Ughjettu / Objet : Révision allégée n°3 du PLU de Calinzana – Avis sur projet arrêté – votre transmission par courrier du 22 mars 2024.

Note d'observations sur le projet de révision allégée
n°3 du PLU de la commune de Calinzana

Avis de la Collectivité de Corse

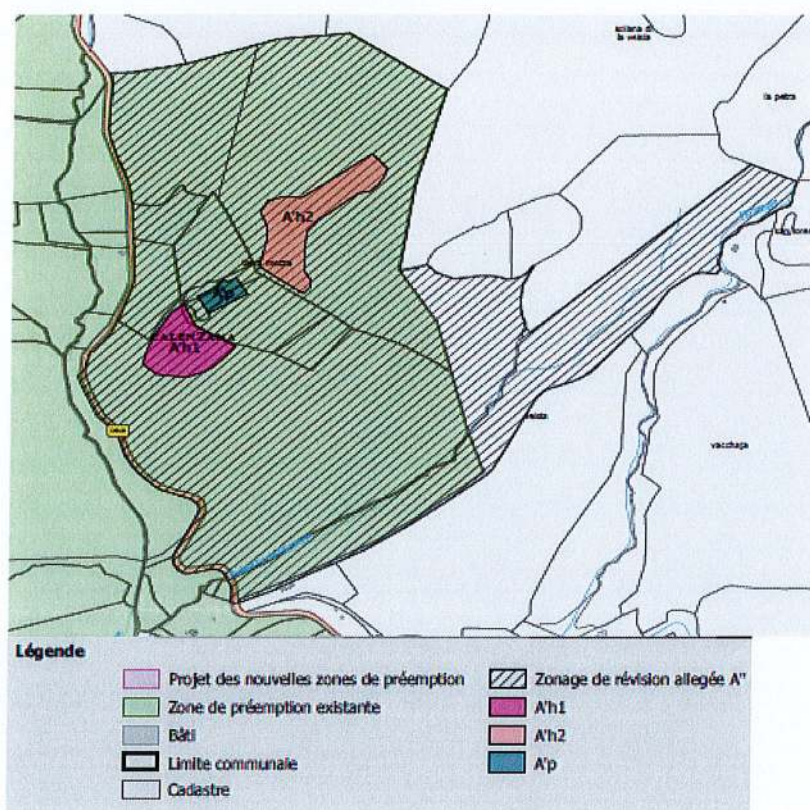
De plus, le périmètre du Domaine du Château Prince Pierre Napoléon est, quasi en intégralité, dans la zone de préemption au titre des espaces naturels sensibles (Cf. carte réalisée par les services de la Collectivité de Corse ci-dessous).

Pour rappel, les zones de préemption au titre des espaces naturels sensibles ont vocation à porter sur des espaces naturels remarquables d'un territoire à préserver, restaurer ou valoriser. Cela témoigne de la qualité du site qui serait impacté par l'ensemble des constructions qui y seraient autorisées.
